REVISION DES PLANS

CONTRÔLE ET CORRECTIONS PAR BA Consulting SA,
Etiennes, le 09.09.2022

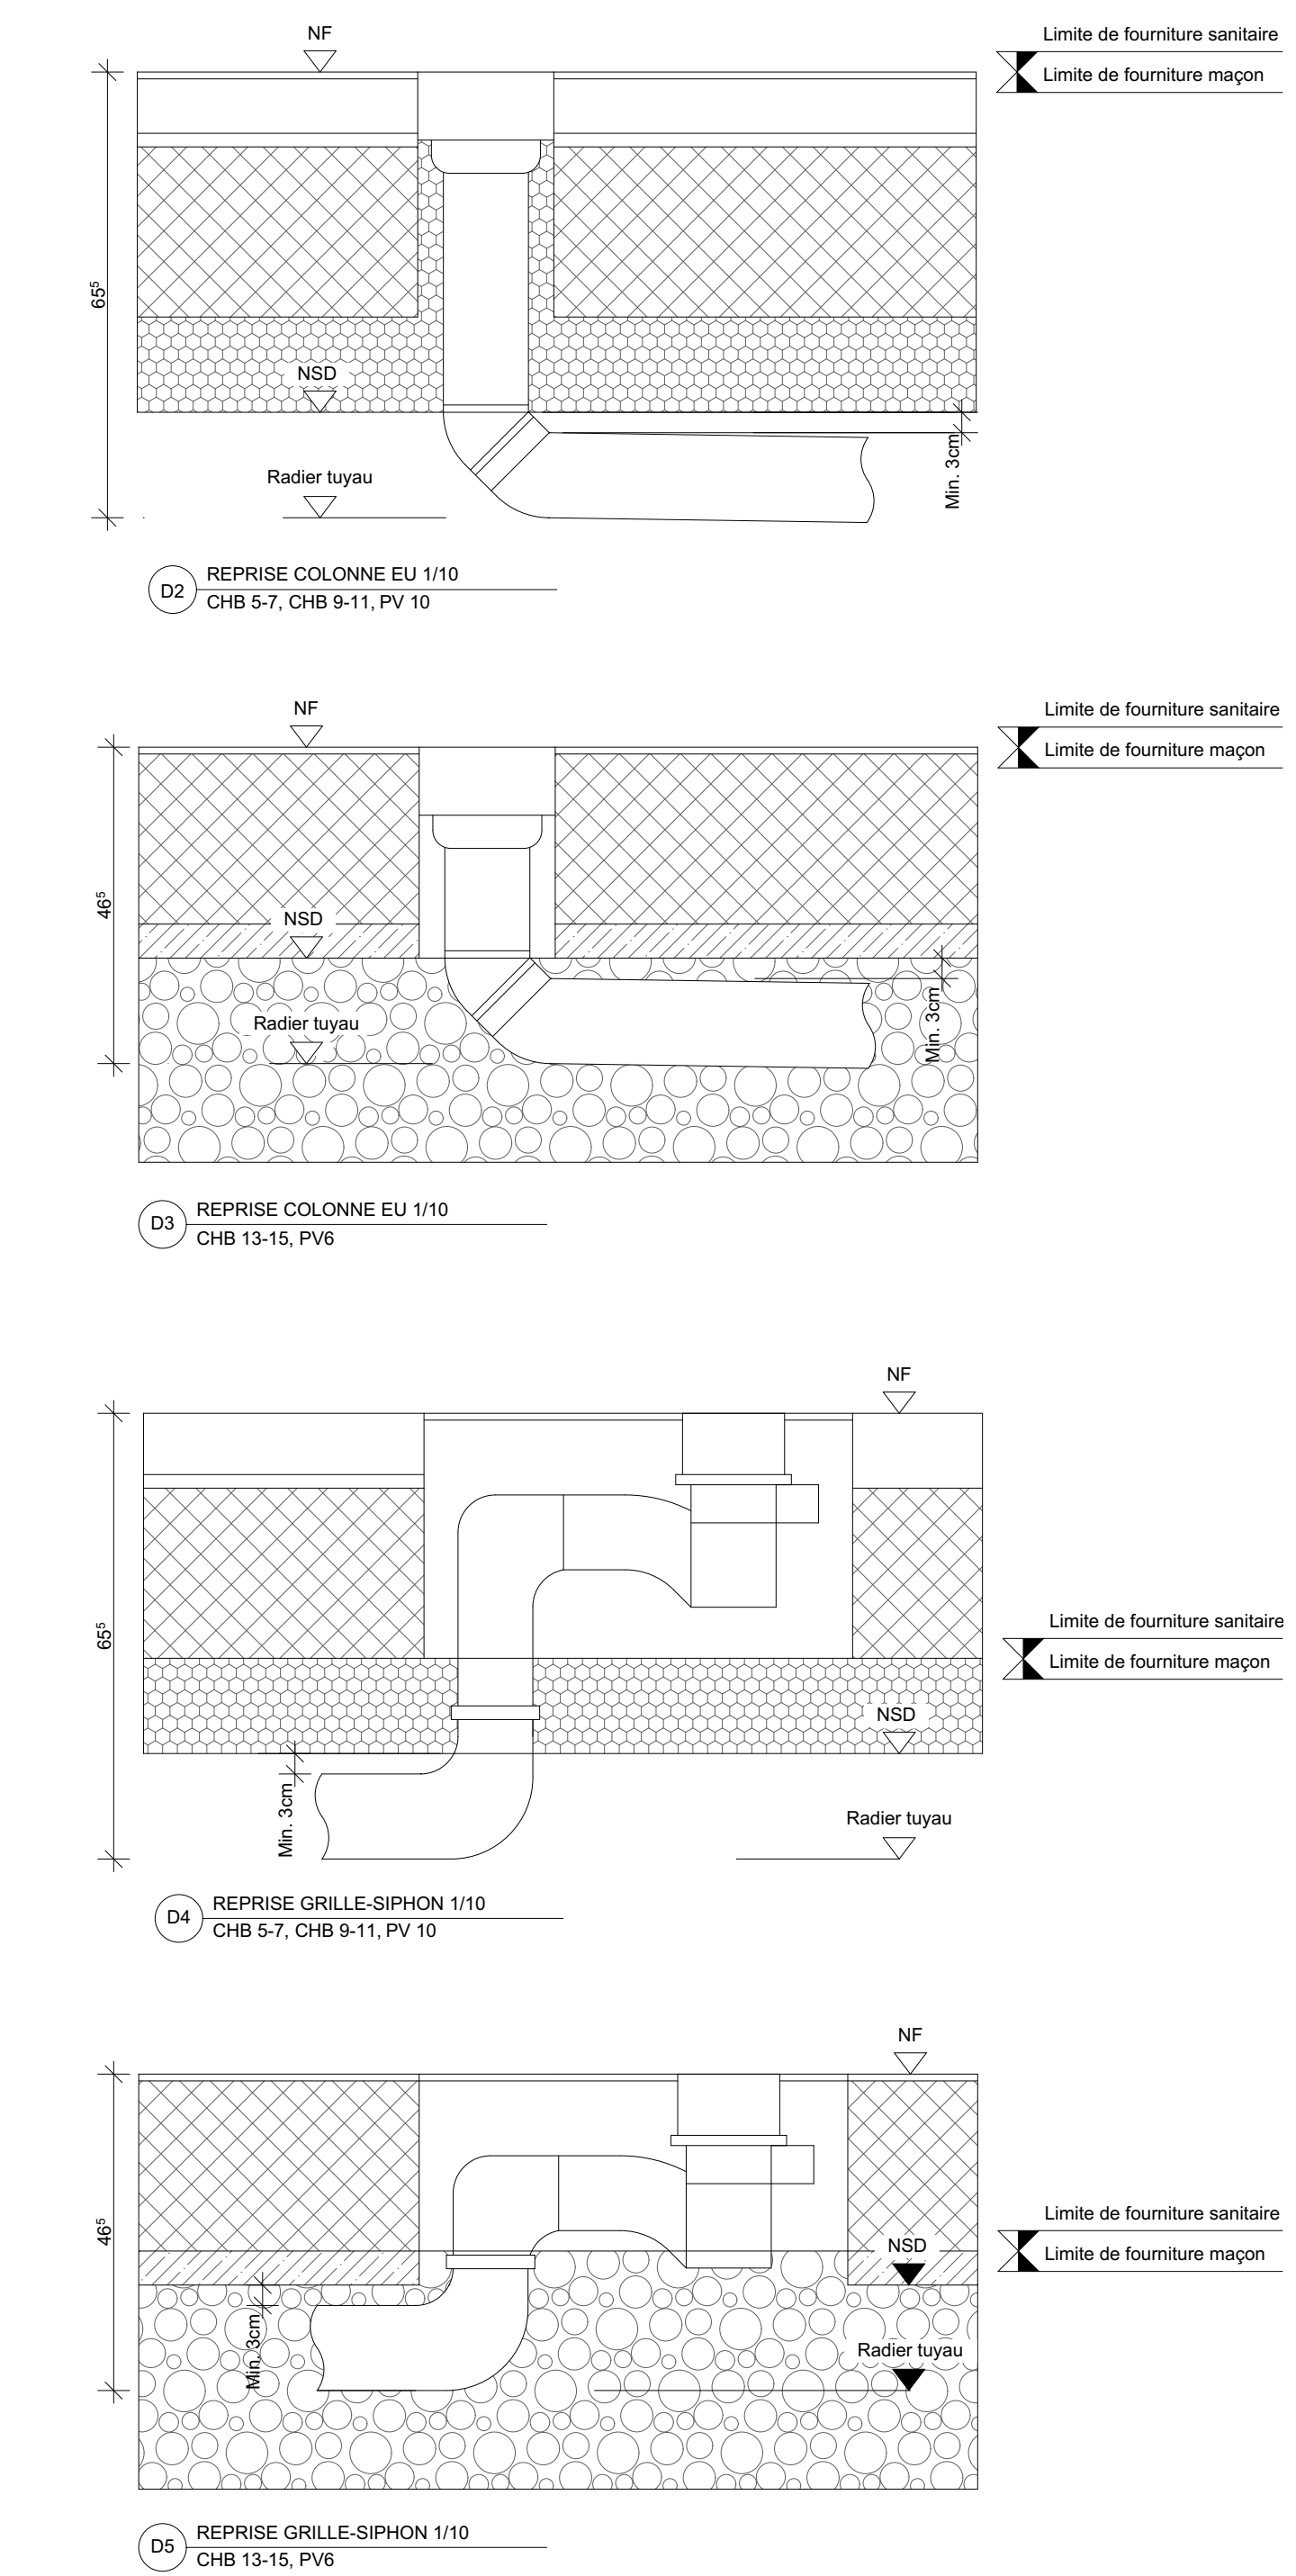
RAPPORT BA CONSULTING SA, points importants:

- Jonction, les branchements posés directement l'un derrière l'autre ne doit être en aucun cas raccourcis.
- Un dépotier est à prévoir avant l'installation de traitement et d'infiltration des eaux pluviales, pour permettre une séparation des matériaux transportés par les eaux pluviales (feuilles, fines, etc.).
- Le déversement des eaux pluviales dans une installation de relevage à l'intérieur du bâtiment est interdit. Les fosses de pompage sont à installer à l'extérieur du bâtiment.
